LuK SERVICE INFO

Spezialwerkzeug 400 0240 10 und 400 0419 10

Doppelkupplung lässt sich nicht bis zur Endposition aufpressen

Bild 1: Einpresshülse in Kombination mit dem Adapter KL-0500-6031 Z LUK

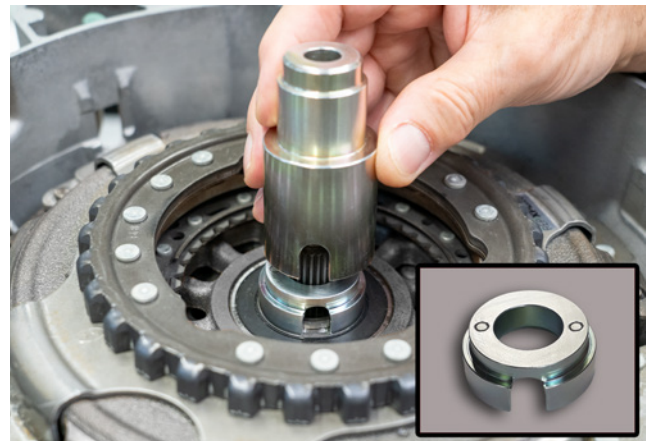
Fahrzeuge der VW-Gruppe, die mit einem DQ 200-Getriebe sowie einem 1,5 Liter EVO- oder einem 2,0 TDI-Motor ausgestattet sind, können mit einer um 11 mm längeren Getriebeingangswelle ausgestattet sein. Daher ist die Montage der Doppelkupplung mit der bisherigen Einpresshülse aus dem Ergänzungssatz 400 0419 10 und der ersten Ausführung des Doppelkupplungswerkzeugs 400 0240 10 nicht mehr möglich.

Um in diesen Fällen die Doppelkupplung fachgerecht montieren zu können, muss die Einpresshülse aus den bisherigen Werkzeugsätzen bei der Montage mit einem Adapter (Bild 1) kombiniert werden. Dieser kann unter der Artikelnummer KL-0500-6031 Z LUK beim Hersteller Gedore Automotive GmbH bestellt werden, oder unter der Artikelnummer 400 0619 10 über den Schaeffler online Katalog.

Der Ergänzungssatz 400 0419 10 wird in der laufenden Produktion umgestellt und mit einer angepassten Einpresshülse bestückt. Die neue Einpresshülse ist an der Werkzeugnummer KL-0500-6031 A zu erkennen. Durch die Anpassung wird dann kein Adapter mehr benötigt.
